改善箇所説明図

スペアタイヤ取付装置

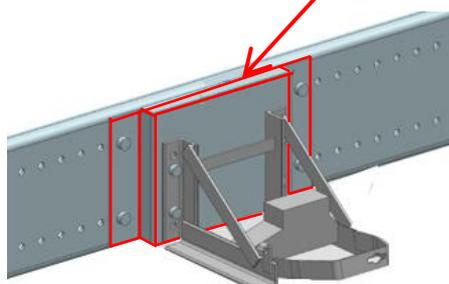
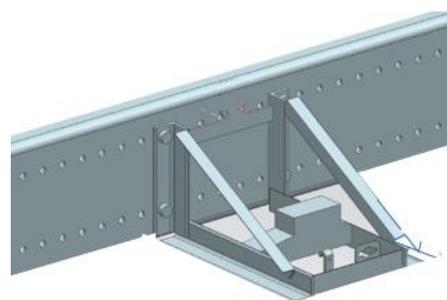
基準不適合発生箇所

大型トラックのリアオーバーハング部シャシフレーム側面に取り付けたスペアタイヤ取付装置において、ブラケットの形状が不適切なため、当該取付装置の強度が不足しているものがある。
そのため、走行振動等により当該取付装置に亀裂が生じ、最悪の場合、取付部が破断しスペアタイヤ取付装置及びスペアタイヤが脱落し、他の交通の妨げとなるおそれがある。

全車両、ブラケットを取外しスペアタイヤ取付装置を対策品に交換する。

識別: スペアタイヤ取付装置に識別シール(緑色)を貼付する。
